FIP.271.1.8.2014.AM

Dotyczy: Postępowania przetargowego na realizację zadania p.n. „Docieplenie budynków Gminy Włoszczowa”

**Zapytanie nr 1**

WIDOK PRZESZKLENIA KLATKI SCHODOWEJ  
Domu Kultury we Włoszczowie (elewacja północna)  
Kolor ślusarki: RAL 7016

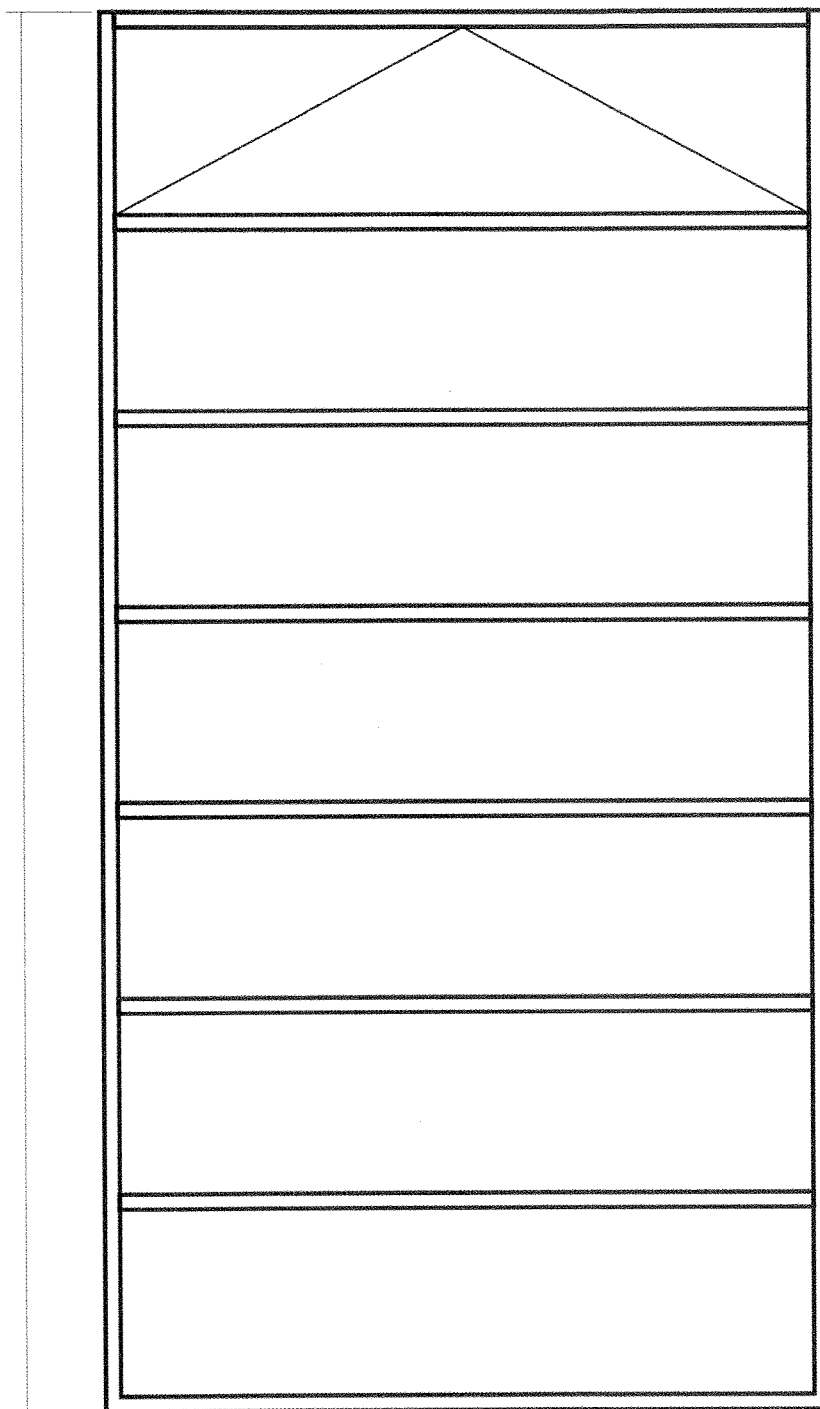
Moje pytanie dotyczy pozycji 2.1.4 w przedmiarze danego obiektu, jest to wymiana stolarki na aluminiową o pow. ponad 3m<sup>2</sup>. Czy można prosić o więcej informacji dotyczących danej stolarki, jej wymiary oraz parametry jakie ma spełniać.

- 1.Wymiary [mm]: 2440 x 4650
2. Wypełnienie: zespolenie jednokomorowe, z szybą zewnętrzną refleks w kolorze grafit, w pierwszym etapie zastosowano niskoemisyjną. Nie jest to wymóg, ale prawdopodobnie przy innej ciężko będzie osiągnąć wymagany współczynnik przenikania ciepła.
3. Wymagany maksymalny współczynnik przenikania ciepła:  $U=1,3 \text{ W/m}^2\text{K}$ .
- 4.Przegroda prostokątna, podzielona na 7 modułów, według załączonego widoku. Górna kwatera uchylna (otwierana z poziomu „półpiętra” klatki schodowej, przy pomocy dźwigni).
